ASSESSORATO del TERRITORIO e dell'AMBIENTE

L'ASSESSORE

- VISTA** la nota acquisita al prot. DRA n. 66915 del 14/09/2022, perfezionata con nota prot. DRA n. 79139 del 31/10/2022, in riscontro alla richiesta avanzata da questo Servizio 1 con nota prot. n. 73189 del 10/10/2002, con la quale il Sig. Rosario Trani in qualità di proponente, legale rappresentante della Società Arcipelago S.r.l. (C.F. 01943130839 e PEC: arcipelagospa@pec.it) (nel seguito Proponente) ha presentato istanza di attivazione della procedura di Valutazione di Impatto Ambientale (V.I.A.) ai sensi dell’art. 23 del D.Lgs. 152/2006 e ss.mm.ii., integrata con la Valutazione di Incidenza Ambientale (Vin-cA), nell’ambito del Provvedimento Autorizzatorio Unico Regionale (PAUR) ai sensi dell’art. 27-bis D.Lgs. 152/2006 e ss.mm.ii., per il “*Progetto per la realizzazione e manutenzione straordinaria di opere di difesa dall’erosione costiera volte a mitigare il livello di Pericolosità geomorfologica esistente sulla falesia sottostante il Therasia Resort in località Vulcanello*”, da realizzarsi nel Comune di Lipari (ME), Località Vulcanello – isola di Vulcano;

Figura 17 – Carta delle biocenosi con l'impronta dell'opera in progetto

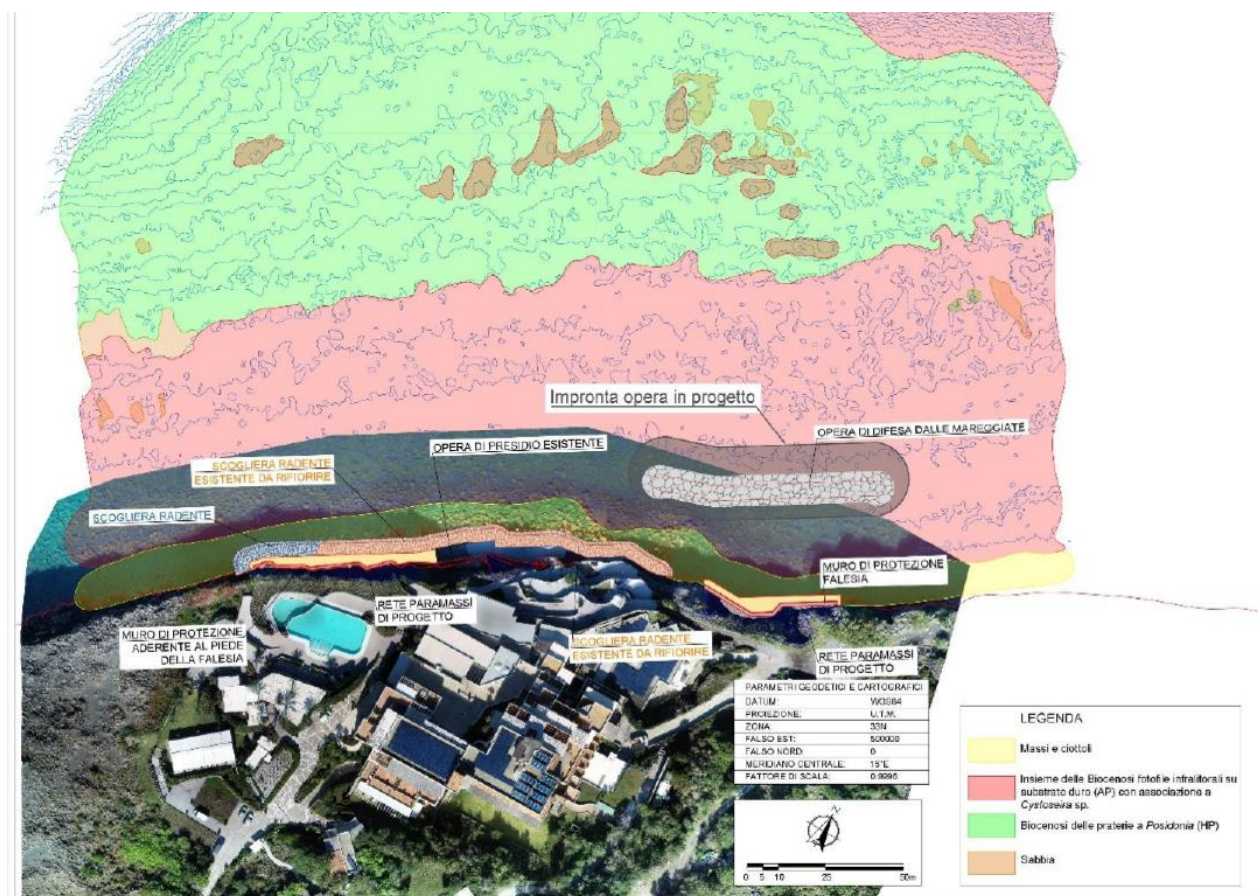
VALUTATO che la realizzazione di una barriera sommersa in prossimità di una prateria di Posidonia oceanica può costituire una potenziale minaccia per la sua conservazione, sia durante la fase di cantiere, a causa degli ancoraggi, della movimentazione dei mezzi e della posa dei massi, sia durante la fase di esercizio, in relazione alle possibili modifiche del regime idrodinamico locale e del regime sedimentario, con conseguente alterazione dei processi di trasporto solido e possibili fenomeni di erosione e/o interrimento ai margini della stessa prateria;
VALUTATA la perdita diretta di aree a copertura localizzata (ciuffi) di Posidonia oceanica nell'area direttamente interessata dagli interventi di posa;
VALUTATO che tali impatti non risultano considerati e valutati dal proponente.

Figura 116: Posizione del posidonieto rispetto all'area di intervento

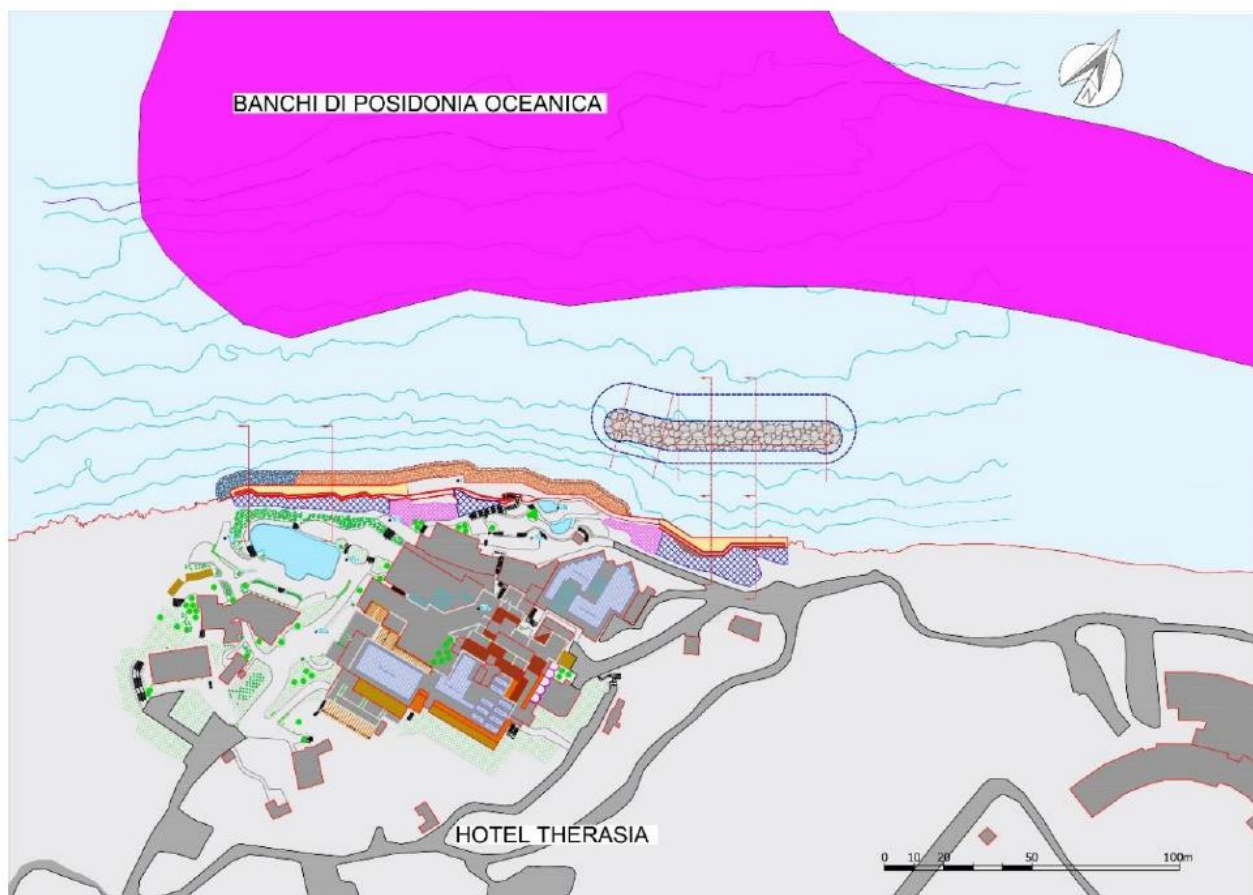
VALUTATO che la realizzazione di una barriera sommersa in prossimità di una prateria di *Posidonia oceanica* può costituire una potenziale minaccia per la sua conservazione, sia durante la fase di cantiere, a causa degli ancoraggi, della movimentazione dei mezzi e della posa dei massi, sia durante la fase di esercizio, in relazione alle possibili modifiche del regime idrodinamico locale e del regime sedimentario, con conseguente alterazione dei processi di trasporto solido e possibili fenomeni di erosione e/o interrimento ai margini della stessa prateria;

VISTE le Planimetrie delle aree richieste in concessione, come di seguito estratto.

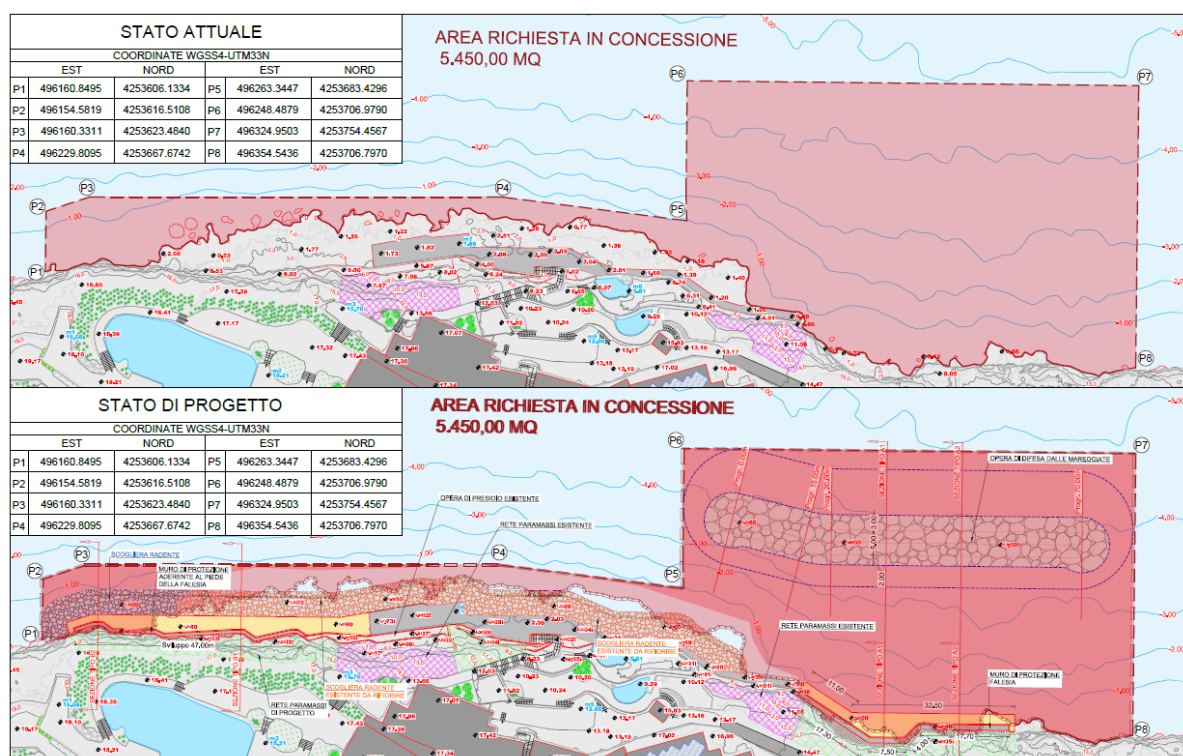
Criticità 1 - 1. Occorre produrre la concessione demaniale sull'area d'intervento;

CONSIDERATO e VALUTATO quanto riscontrato dal proponente, **la criticità n. 1 si ritiene superata;**
